# ÚZEMNÍ PLÁN LIPTAŇ

ZMĚNA Č. 1

# I. ZMĚNA Č.1 ÚP LIPTAŇ

## I.2.a) VÝKRES ZÁKLADNÍHO ČLENĚNÍ ÚZEMÍ

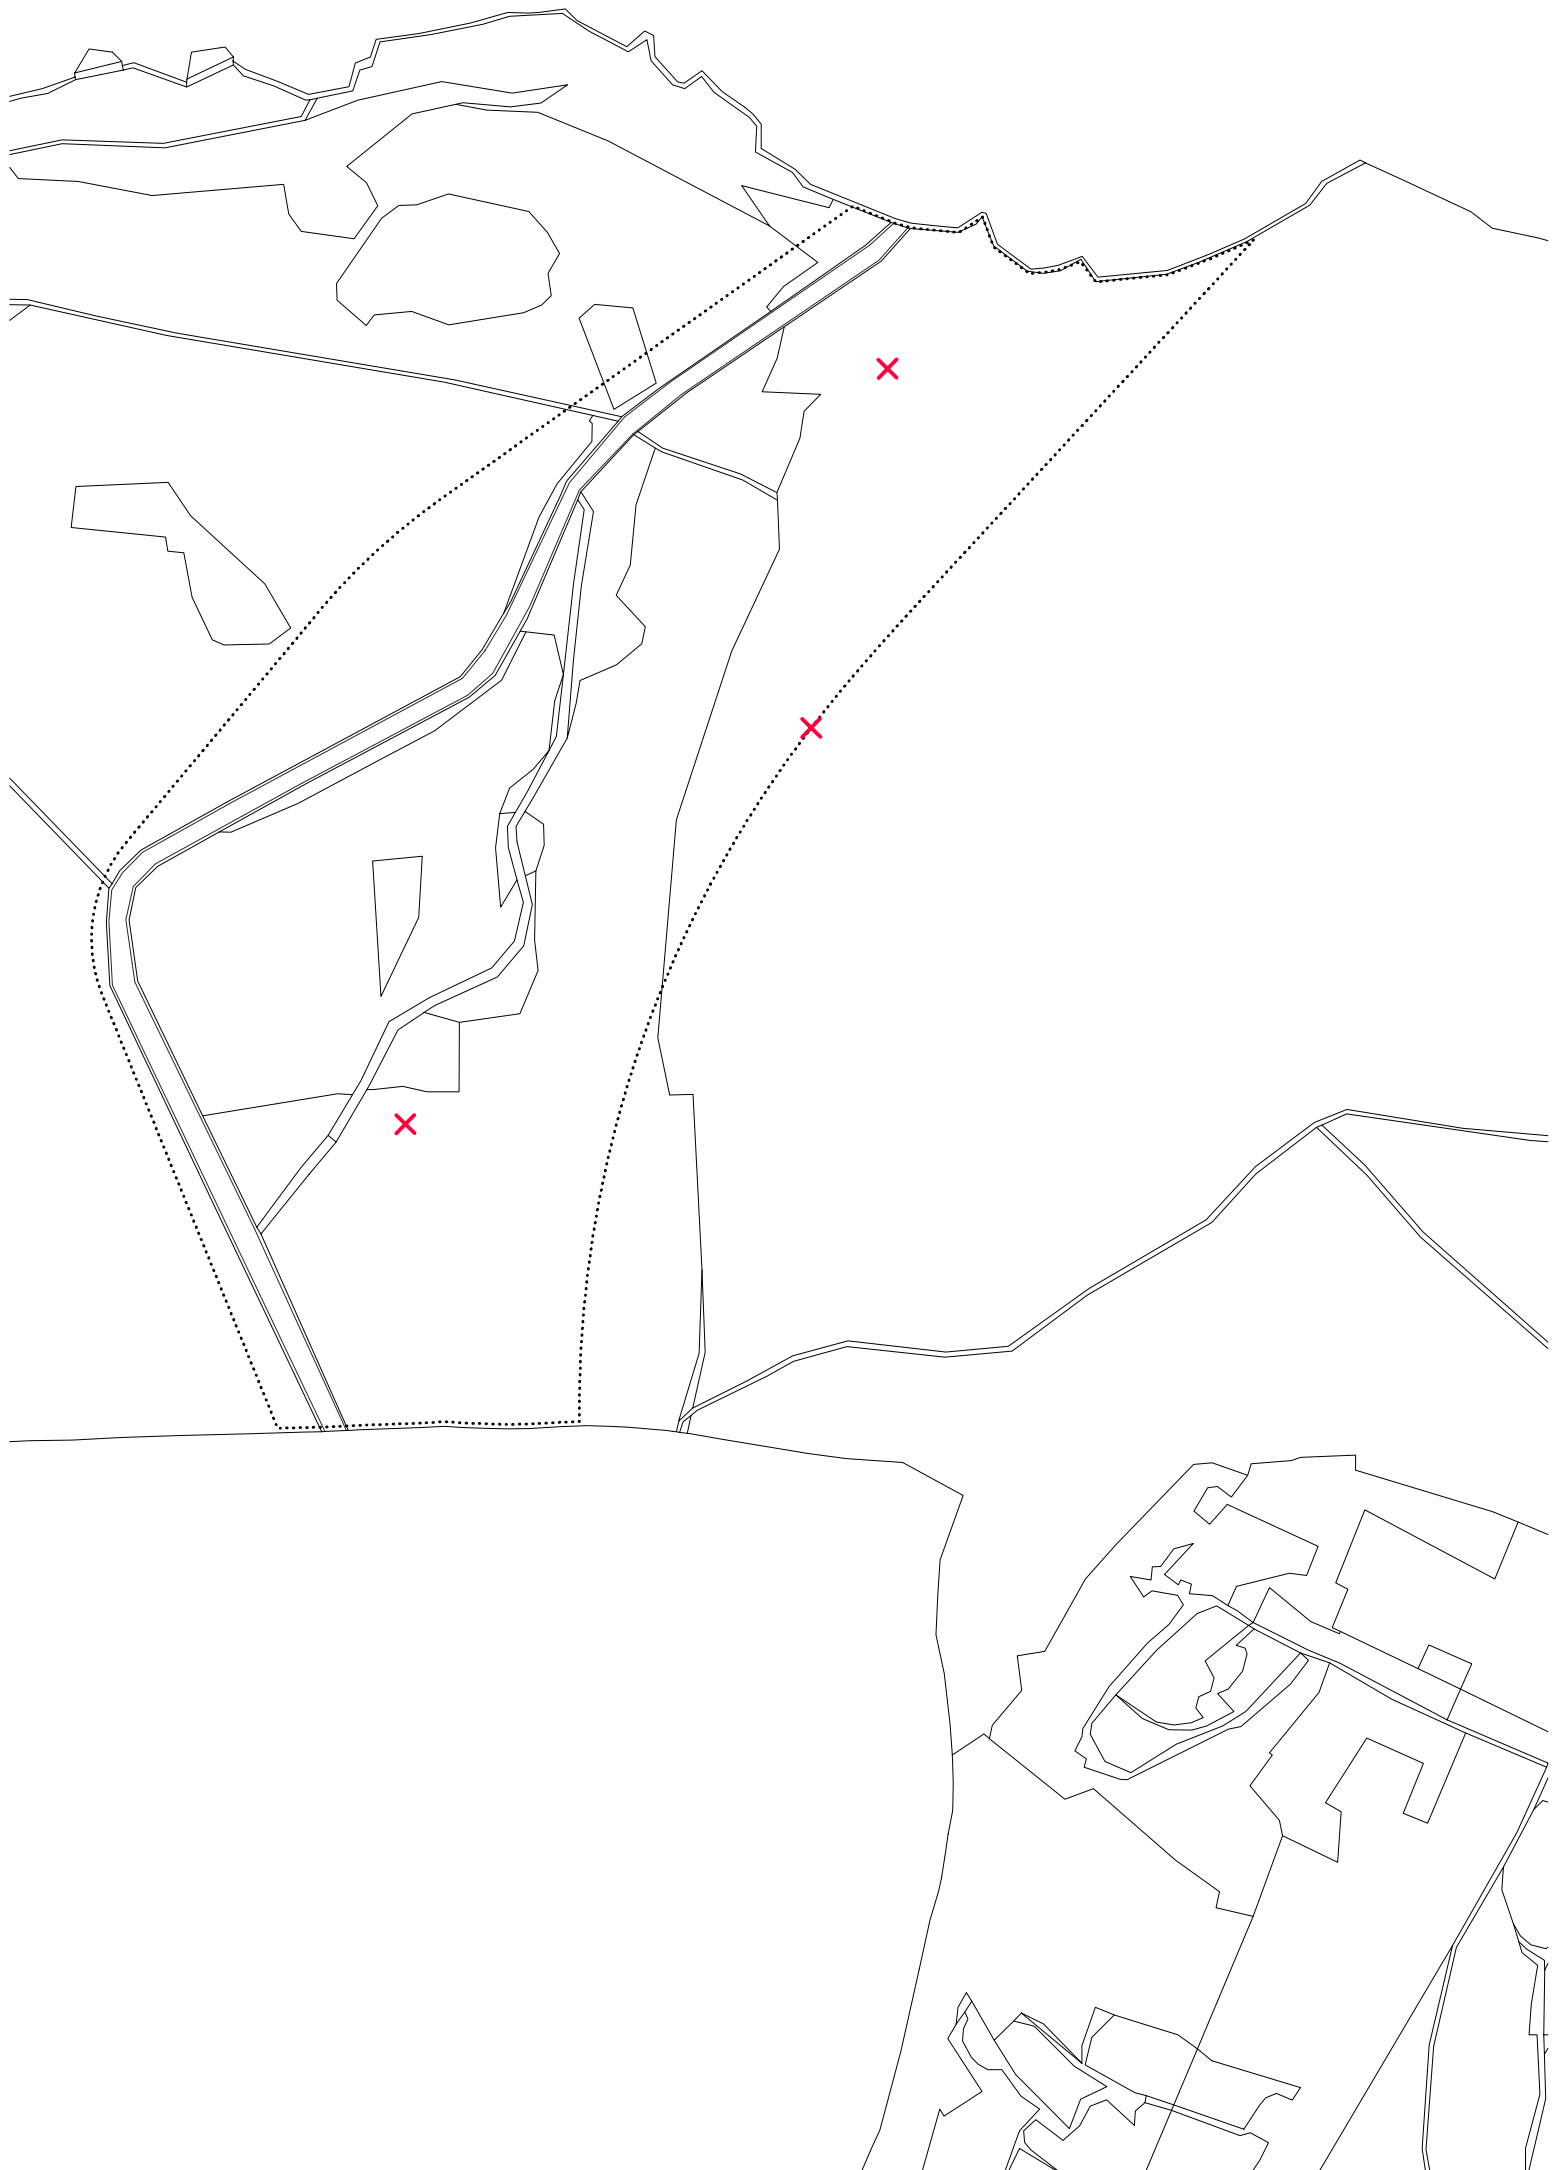
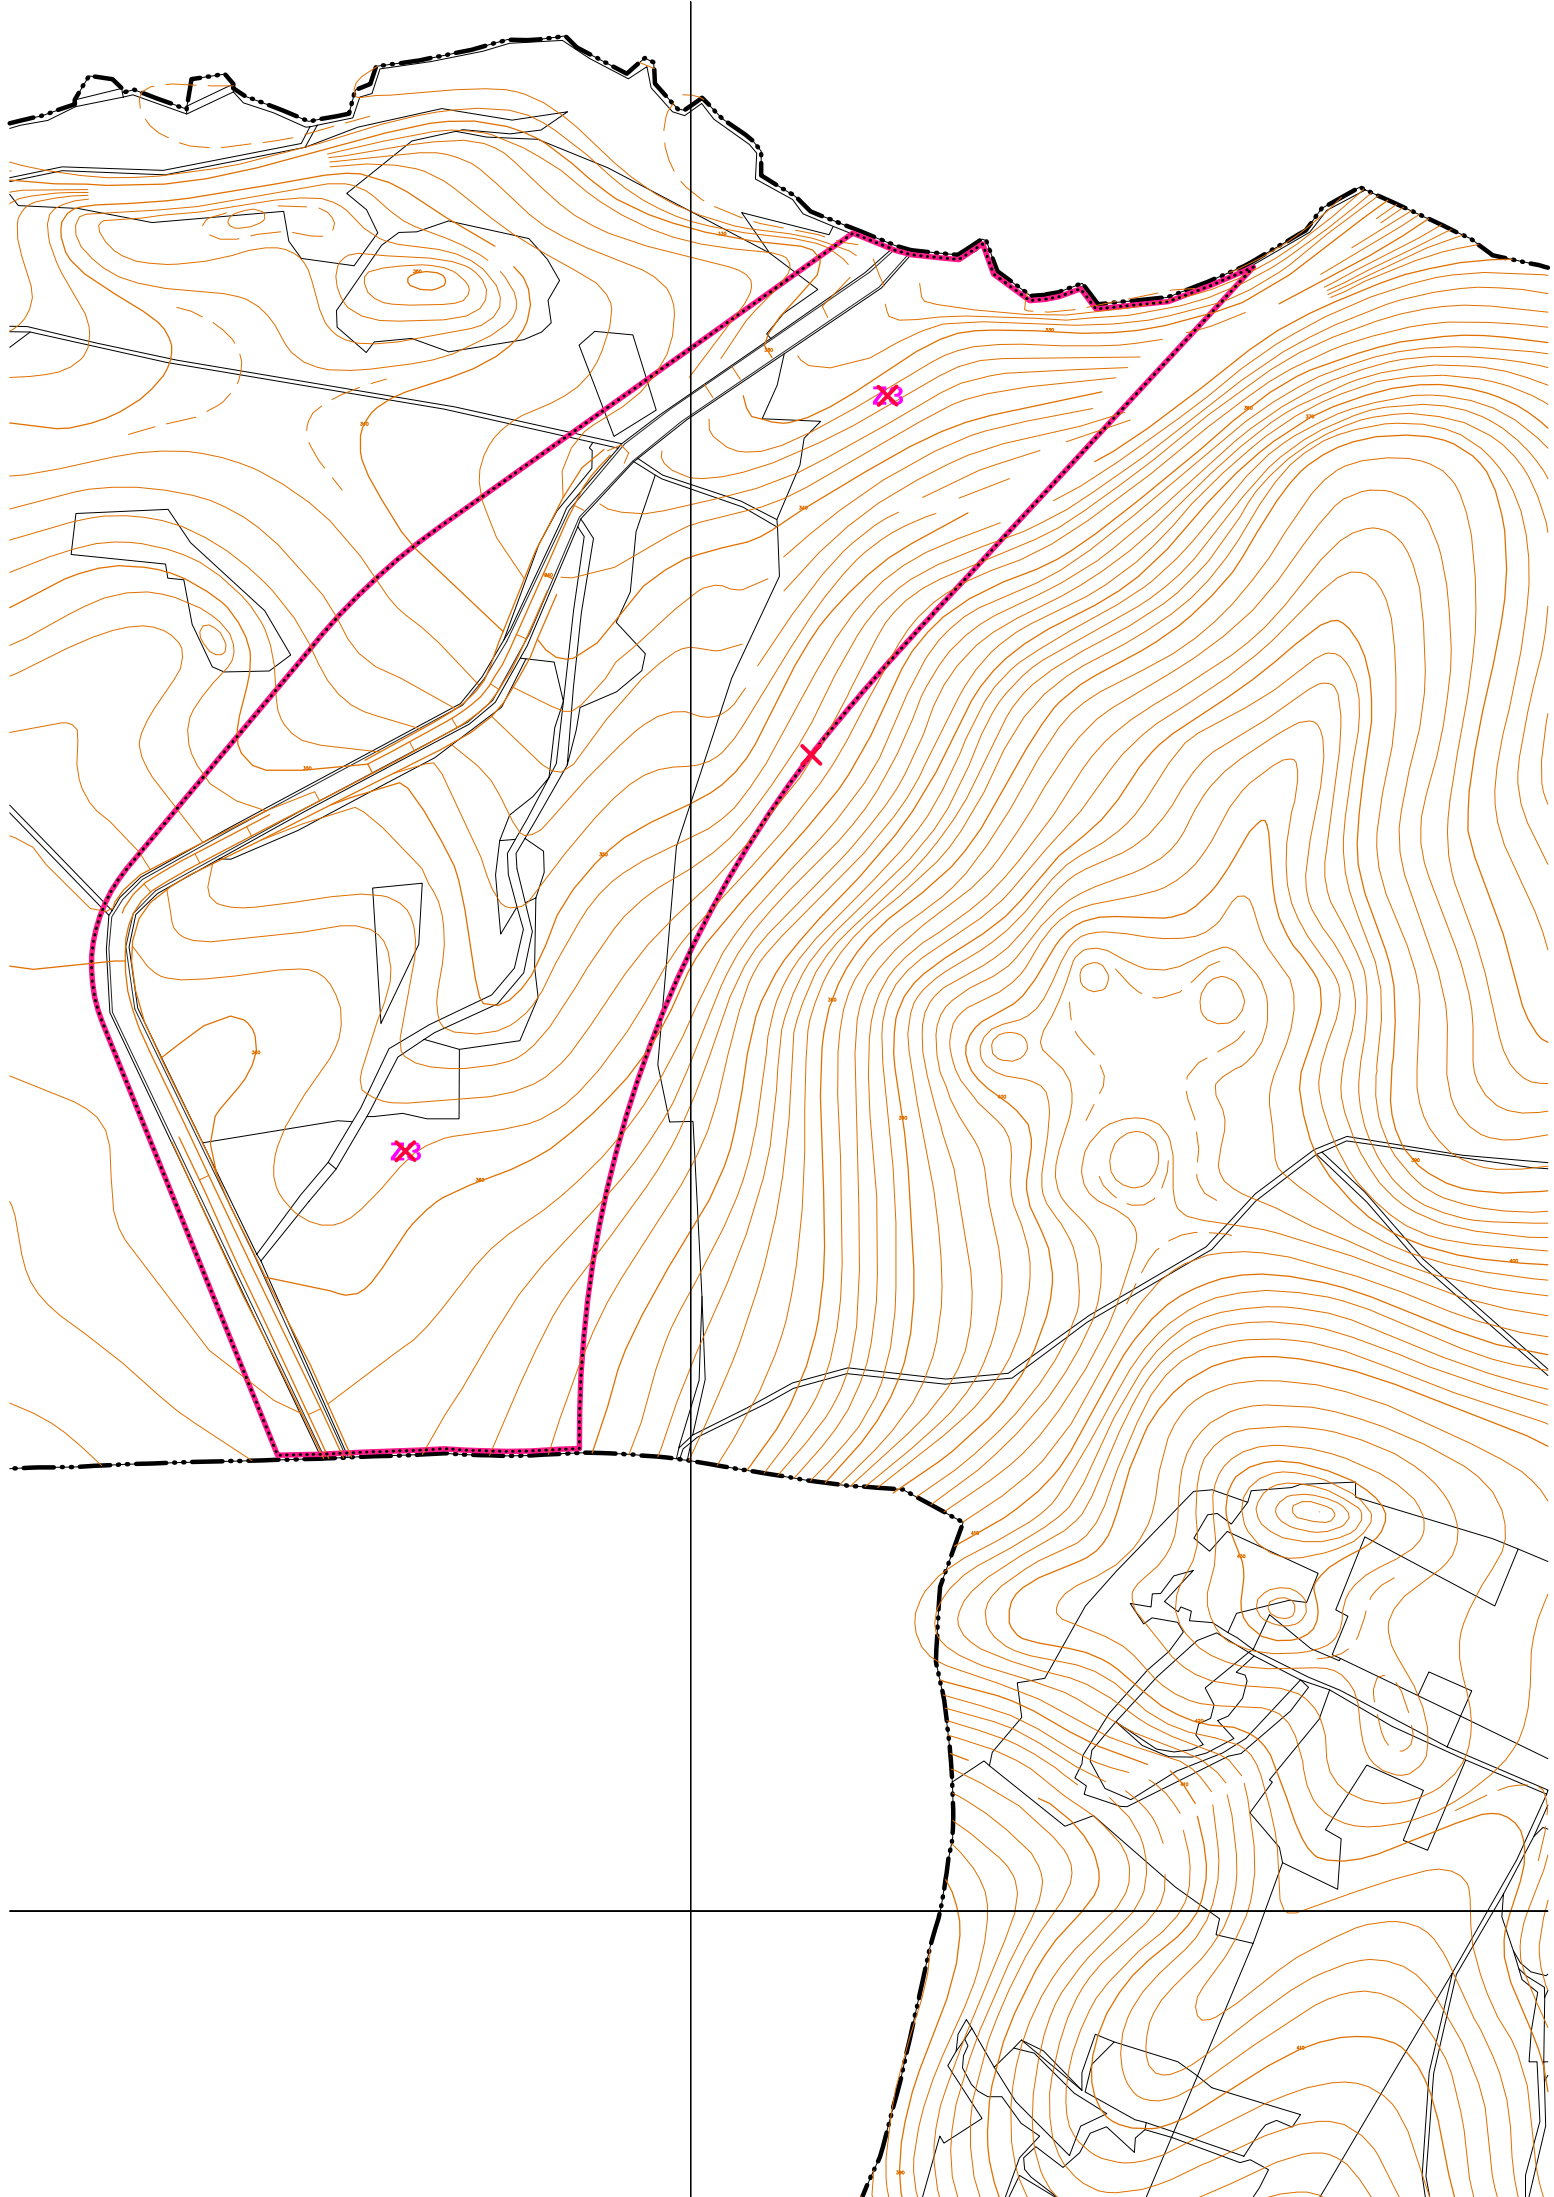
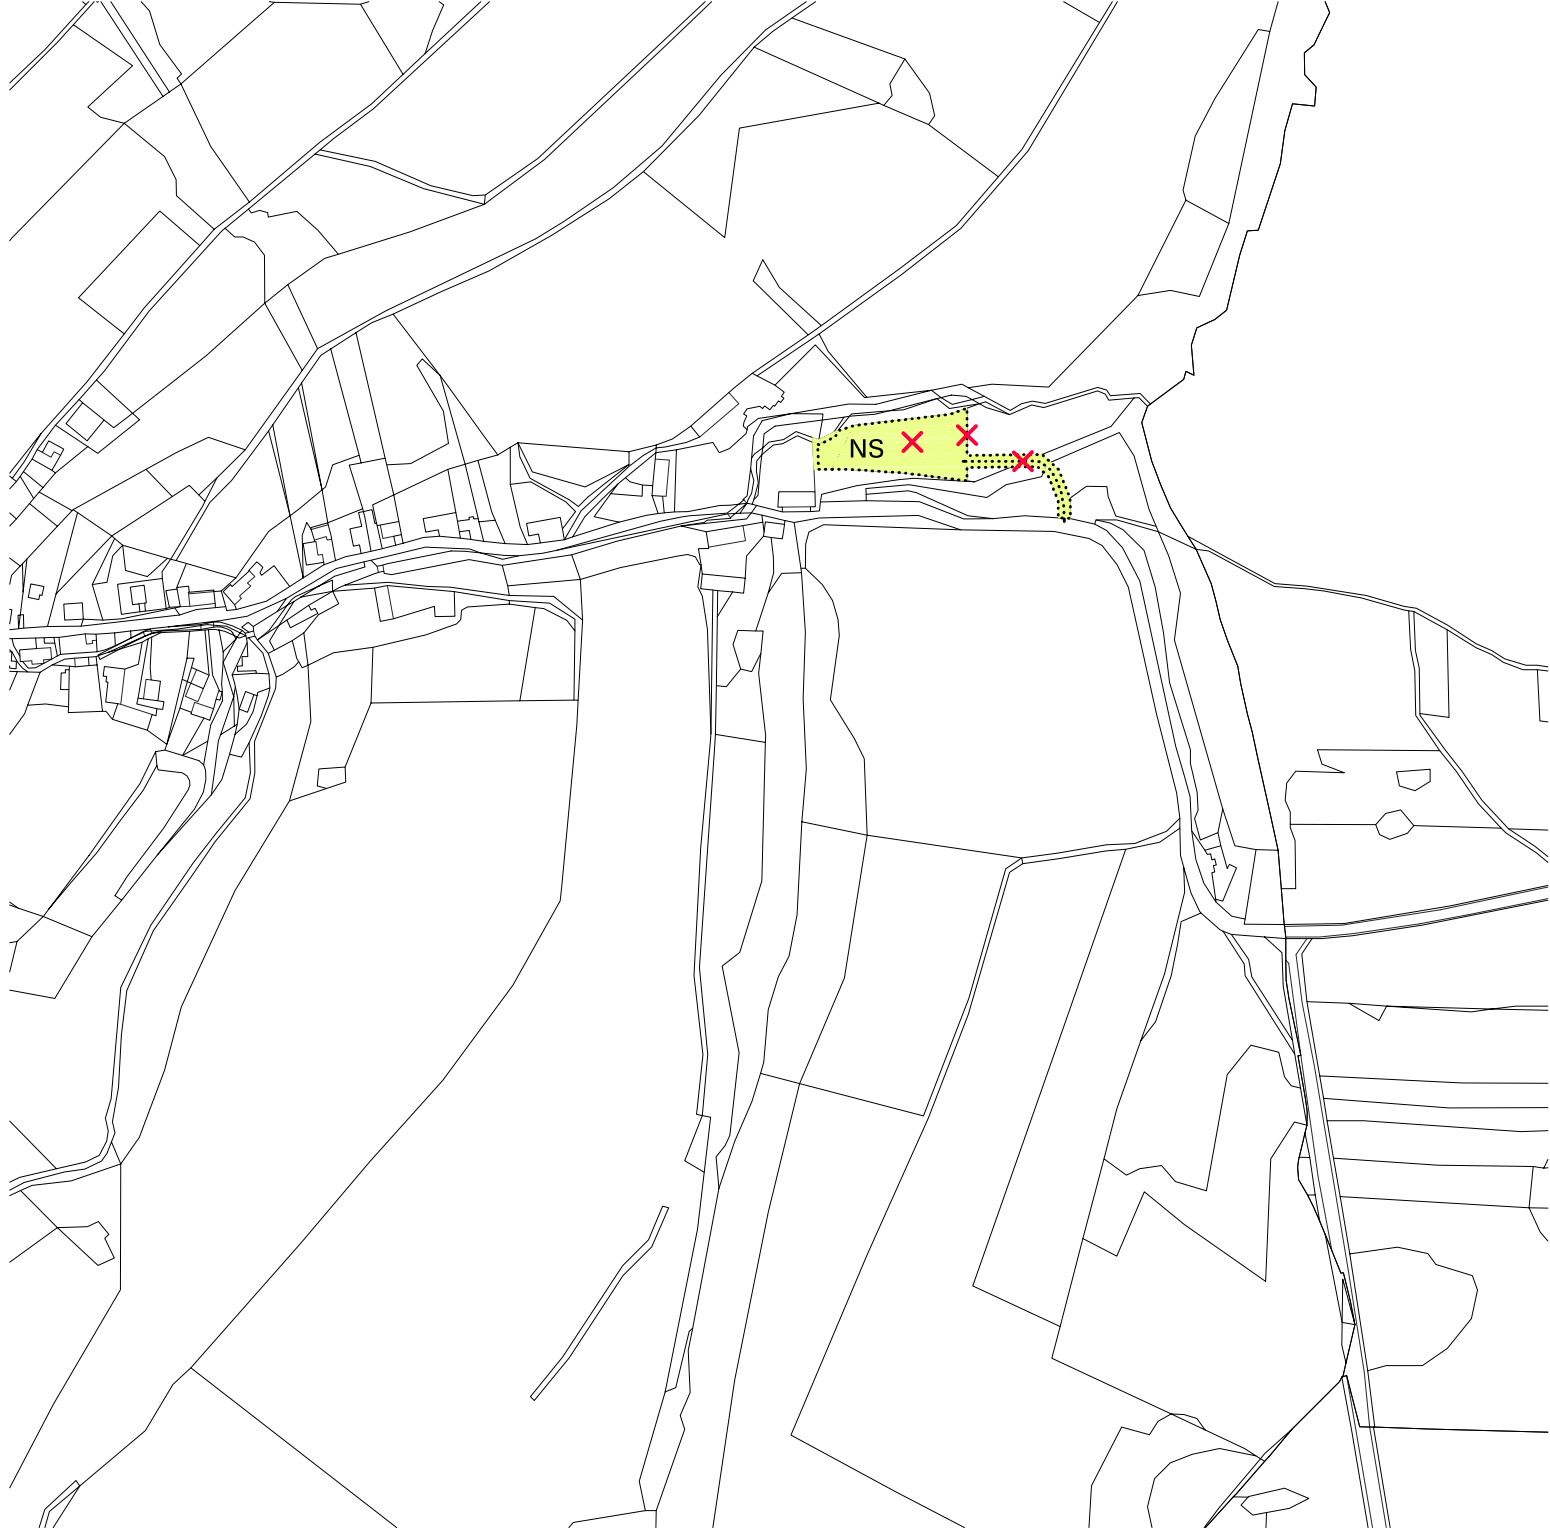
POZNÁMKA:  
 – V RÁMCI ZMĚNY Č.1 ÚP SE VYPOUŠTÍ POLOŽKA LEGENDY: PLOCHA TECHNICKÉ INFRASTRUKTURY – NÁVRH, SILNICE I. TŘÍDY – NÁVRH, MOST – NÁVRH

## I.2.b) HLAVNÍ VÝKRES - URBANISTICKÁ KONCEPCE A DOPRAVA

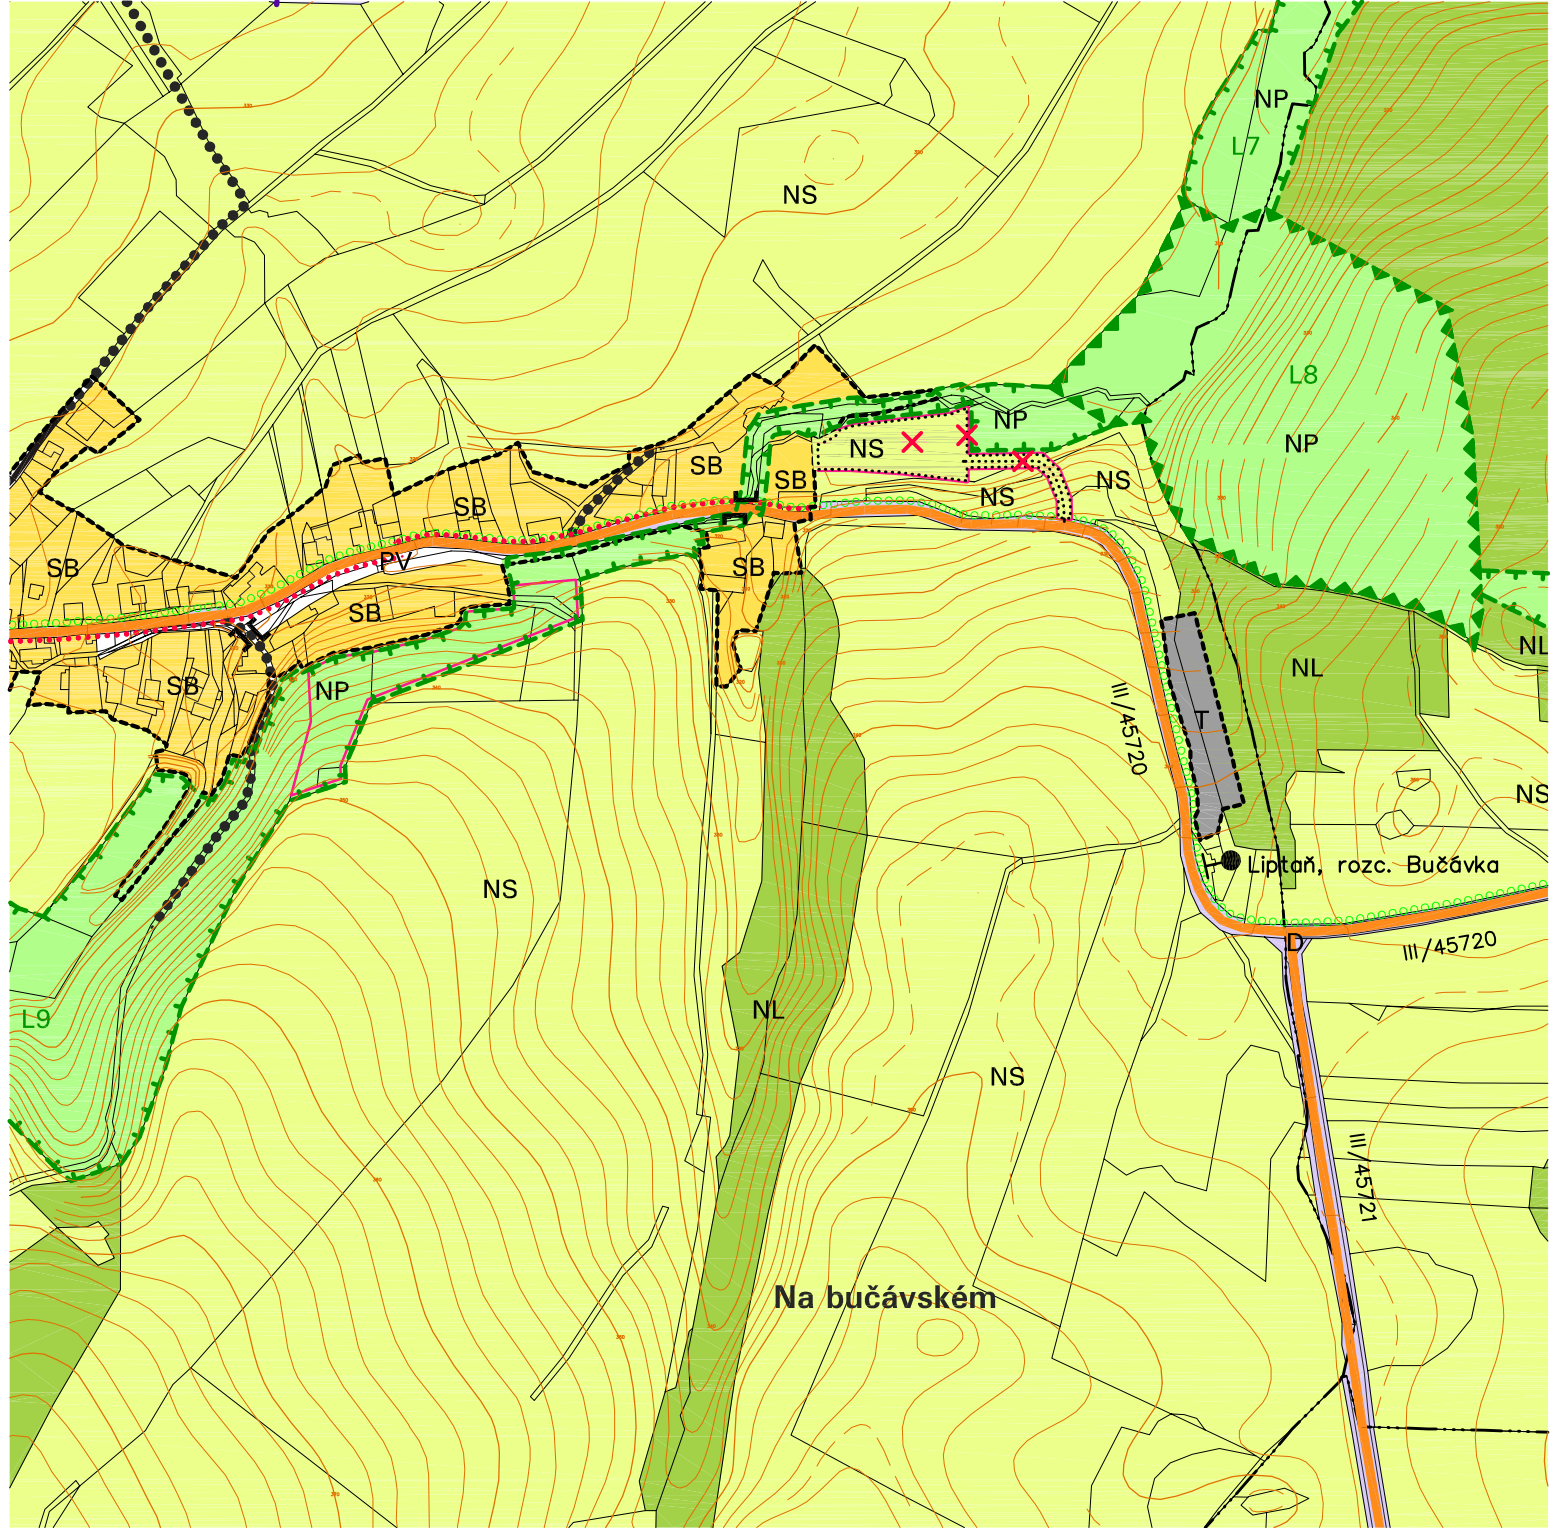
POZNÁMKA:  
 – V RÁMCI ZMĚNY Č.1 ÚP SE VYPOUŠTÍ POLOŽKA LEGENDY: PLOCHA TECHNICKÉ INFRASTRUKTURY – NÁVRH, SILNICE I. TŘÍDY – NÁVRH, MOST – NÁVRH
